TI-C-26

## TECHNISCHE INFORMATION

Betrifft: Keilriemen für Wasserpumpe und Lichtmaschine

Fahrzeuge: Alle PKW mit 19 E-, 21 D-, 28 S- und 28 HC-Motor

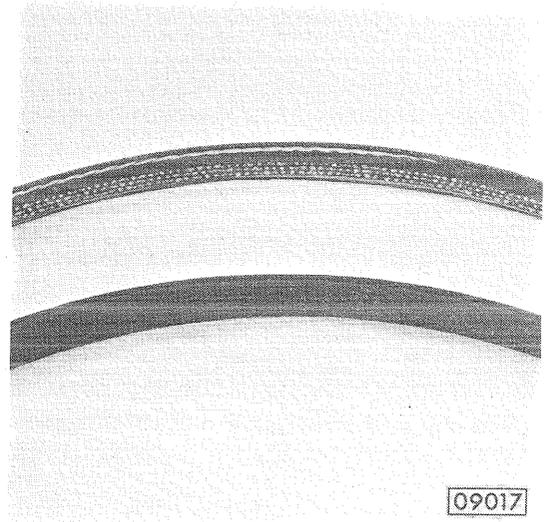
Bei den Motoren 19 E, 21 D, 28 S und 28 HC hat werkseitig ein neuer Keilriemen eingesetzt, der auf die besonderen Belastungsverhältnisse dieser Motoren abgestimmt ist. Dieser neue Keilriemen wird in den Abmessungen 9,5 mm x 880 mm und 9,5 mm x 900 mm unter folgenden Katalog-Nummern von der Abteilung Ersatzteile und Zubehör geliefert:

Die neuen Keilriemen sind gegenüber der bisherigen Ausführung an der sichtbaren Gewebeeinlage zu erkennen. Im Bild ist oben die neue und unten die bisherige Ausführung gezeigt.

Keilriemen 9,5 mm x 880 mm, Katalog-Nr. 13 40 696

Keilriemen 9,5 mm x 900 mm, Katalog-Nr. 13 40 697
